対策箇所説明図 (不具合箇所①)

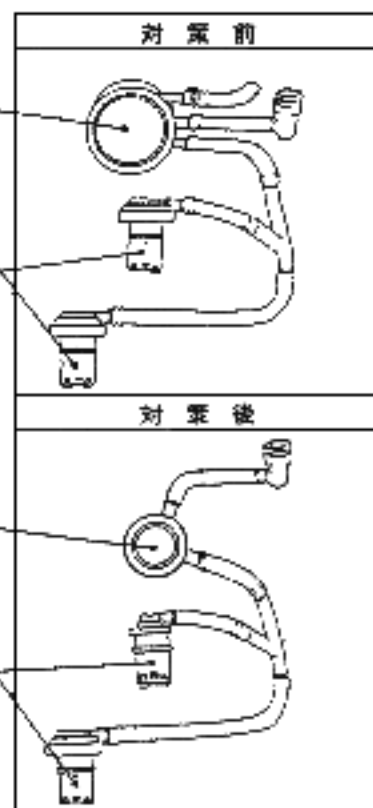
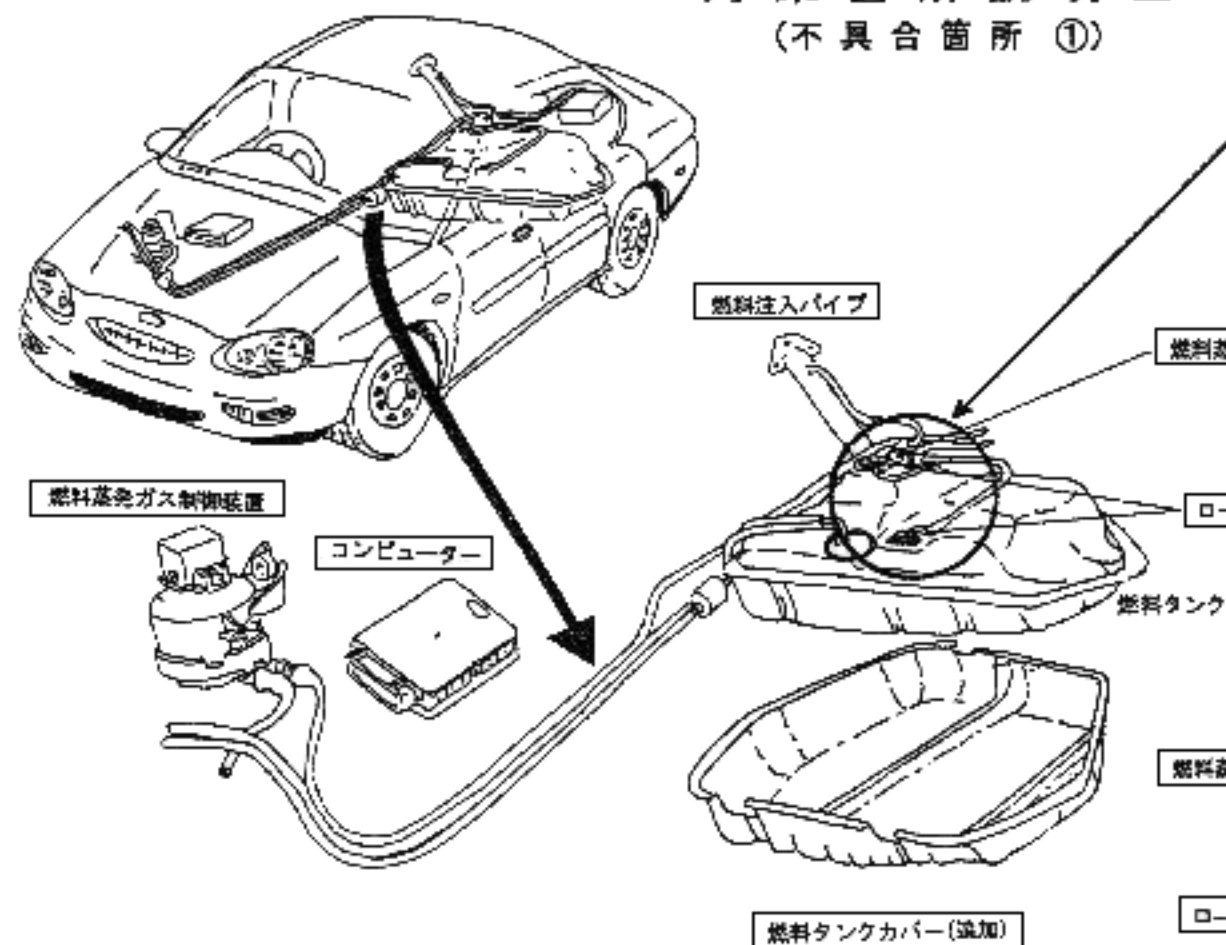
基準不適合発生箇所

燃料蒸発ガス制御バルブ等の作動が不適切なため、エンストするおそれがある。
